Mark- och Miljödomstolen

## **KOMPLETTERING**

### **Mål nr M 7575-17; ansökan om tillstånd till fortsatt och utökad täktverksamhet samt vattenverksamhet vid Slite, Gotlands kommun**

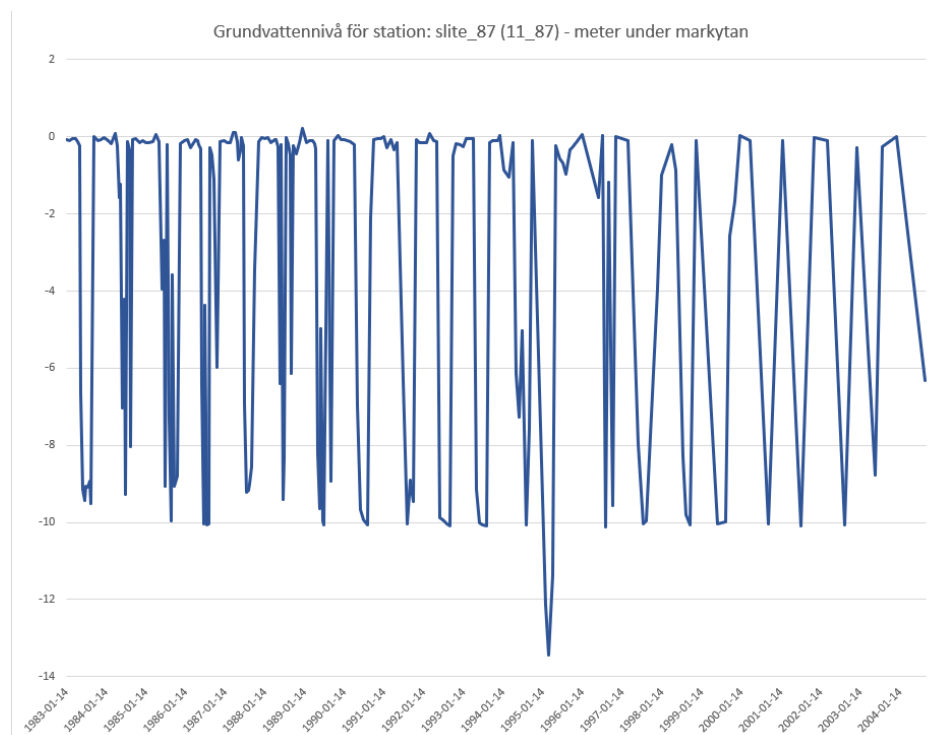
23. *Klimatscenarier för Gotland visar att det inte generellt går att säga att alla grundvattenmagasin alltid fylls på vintertid. Komplettera grundvattenmodellen med redovisning av hur tre på varandra följande torrår kan påverka grundvattensituationen, den kommunala vattentäkten, våtmarksområdena samt Tingstäde träsk.*

I detta avsnitt kommenteras även punkt 3 i Naturvårdsverkets yttrande, se avsnitt D.2 nedan.

Även under så kallade torrår (som inte betyder avsaknad av nederbörd) fylls de aktuella grundvattenmagasinen på under hösten/vintern. Grundvattenmagasinen i berggrunden är små med låg genomsläpplighet (permeabilitet) varför de snabbt blir påfyllda även om det skulle regna mindre under ett år. Att magasinen fylls på varje höst/vinter framgår tydligt av figur 2-5 i Ansökansbilaga B4 (Grundvattenmodell) som redovisar nivåvariationerna i de kommunala brunnarna i grundvattentäkten för åren 1998–2015. Vad gäller de specifika åren 2016 och 2017 har SGU på sin webbplats publicerat grundvattennivådata för bl.a. kontrollstation Vede som är belägen strax öster om Visby. I nedanstående graf visas de uppmätta grundvattennivåerna från 2014 fram till 2018. Några indikationer på att magasinet inte skulle fyllts på under hösten/vintern finns inte, även om den lägsta nivån var lägre under 2017 jämfört med 2015.

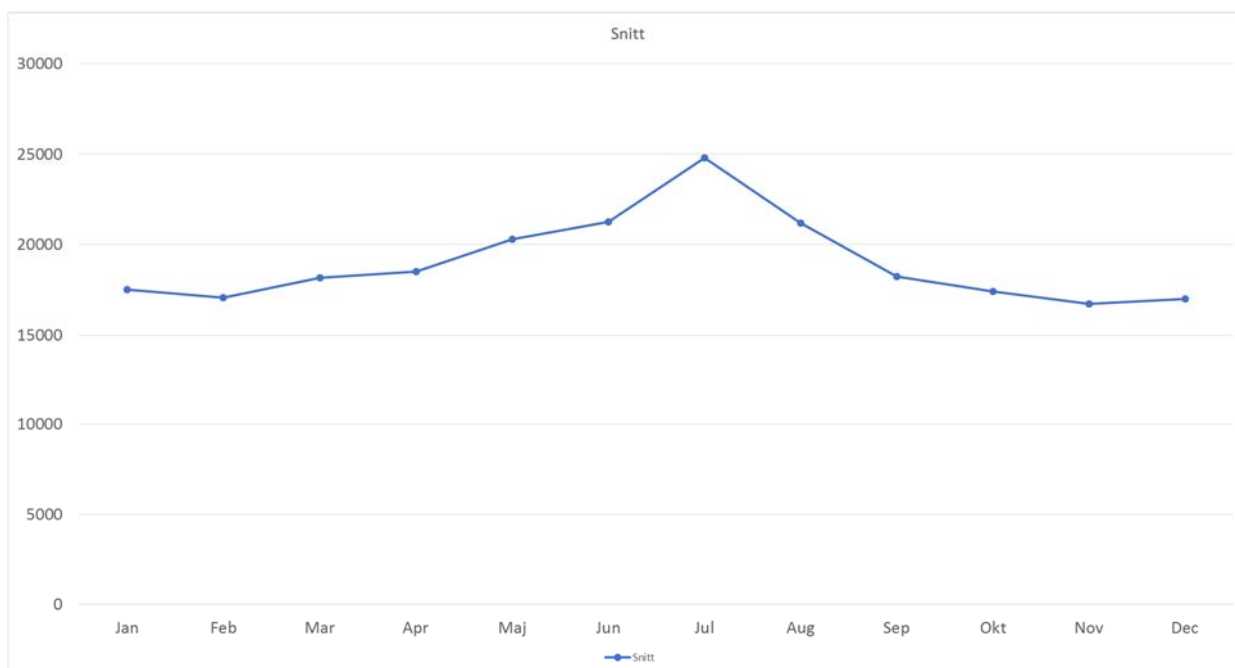
24. *Ansökan ska kompletteras med uppgifter om månadsvariationer i uttagsvariationer i den kommunala vattentäkten samt hur uttaget skulle påverkas vid ett normalår respektive vid tre på varandra följande torrår.*

Den upprättade grundvattenmodellen är kalibrerad mot uppmätta nivåer i kommunens uttagsbrunnar. Dessa nivåer är ett resultat av dels variationerna i uttag mellan olika månader, dels grundvattenbildningen. I modellen ingår därför förändringar i månadsvisa uttag. De genomsnittliga månadsvisa uttagen från de kommunala

brunnarna åskådliggörs i grafen nedan. Grafen baseras på uttagen under åren 1998–2017 och mängden redovisas i kubikmeter. Vad gäller inverkan av torrår hänvisas till punkt 23 ovan.

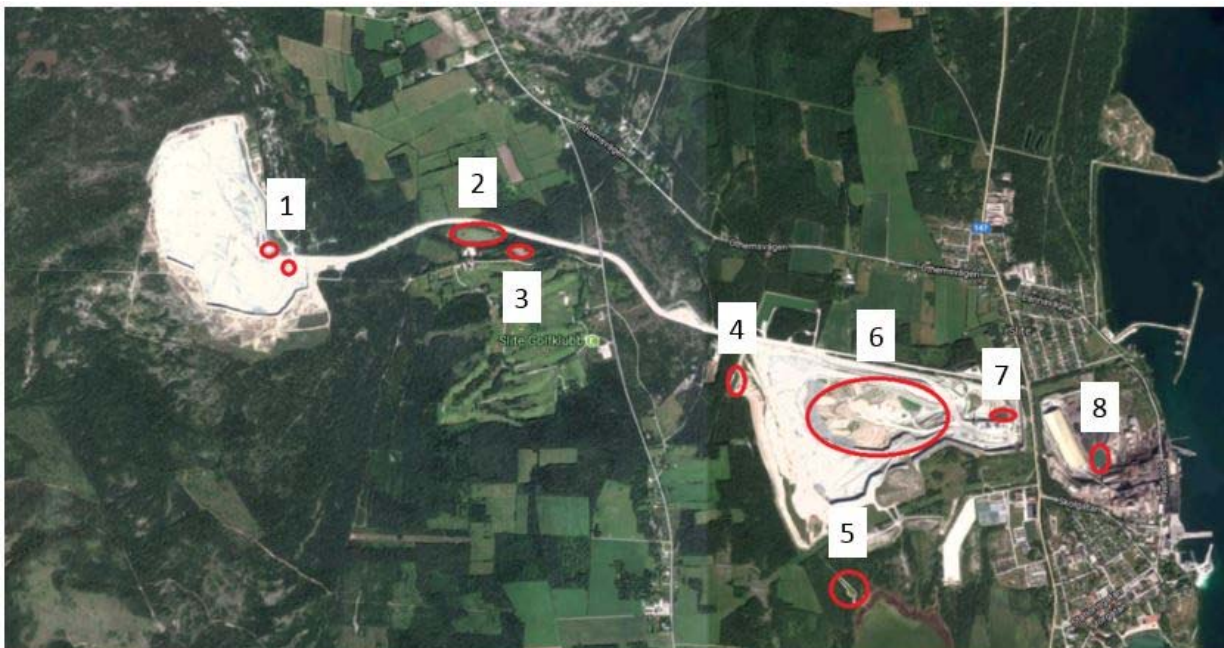
25. *Komplettera den tekniska beskrivningen med motsvarande uppgifter som finns om den pågående verksamheten, exempelvis sedimentationsdammar.*

Rening av länshållningsvatten och truckvägsdagvatten beskrivs dels i Ansökansbilaga B5 (PM Ytvatten), dels i Ansökansbilaga A (Teknisk beskrivning). Nedan ges beskrivningen samlad.
